DIVISIONE V – SISTEMI DI VALUTAZIONE AMBIENTALE

**Oggetto: [ID_VIP: 4914] Valutazione preliminare ai sensi dell'art. 6, comma 9, del D.Lgs 152/2006 e ss.mm.ii., relativa al progetto di installazione di sistemi di immagazzinamento di energia elettrica (ESS) nell'impianto a ciclo combinato di La Casella "E. Amaldi" nel comune di Castel San Giovanni (PC). Proponente: società Enel Produzione S.p.A..
Nota tecnica.**

Fig. 1 – Localizzazione interventi (in azzurro)

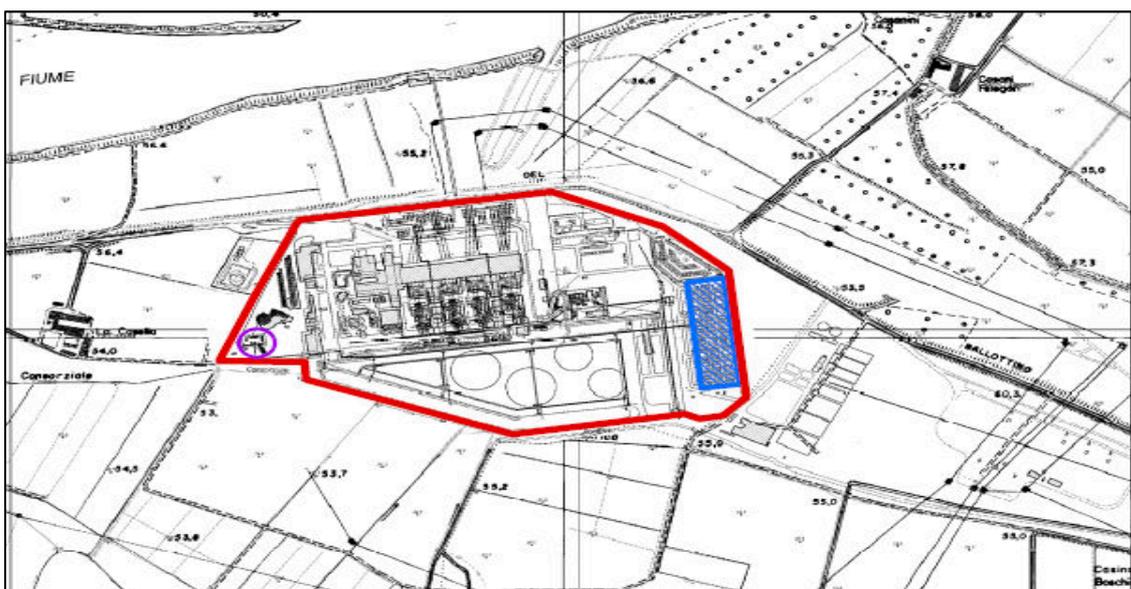
Le aree inizialmente previste per l'installazione del sistema erano due, entrambe libere da manufatti e da impianti esistenti (fig. 1).

La prima area, definita “Area BESS” (*Battery Energy Storage System*), ha una superficie di circa 23.000 m² ed è posta ad una quota pari a +53,50 slm, e sarà utilizzata per l’installazione dei container contenenti le batterie.

La seconda area, definita “Area Elettrica”, è posta ad una quota pari a +57,05 slm e ha una superficie di circa 1.500 m², e avrebbe dovuto ospitare le apparecchiature di collegamento e conversione dell’energia alla rete Terna.

Fig. 2 – Percorso del cavo di connessione alla rete Terna.

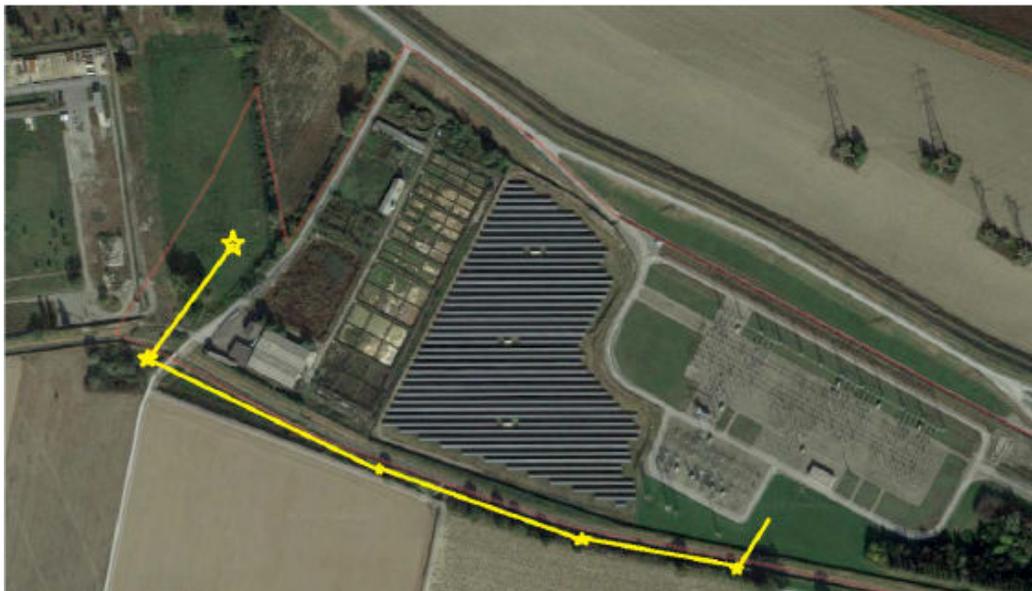
Con le integrazioni trasmesse con nota prot. Enel-PRO-18/03/2020-4620, la Società ha comunicato che, in seguito ad un confronto con Terna, la configurazione che adotterà prevede una connessione diretta alla sottostazione Terna attraverso un cavo dedicato. Il trasformatore elevatore ed il GIS verranno posizionati, pertanto, nell’area dei container senza variazione dello spazio dichiarato e, se necessario, con un intervento di riporto terreno e rampa di accesso, collocati sempre nel perimetro Enel. Il cavo di connessione alla stazione Terna seguirà il percorso preliminare indicato in fig. 2 ricadente prevalentemente in aree di proprietà Enel e Terna.
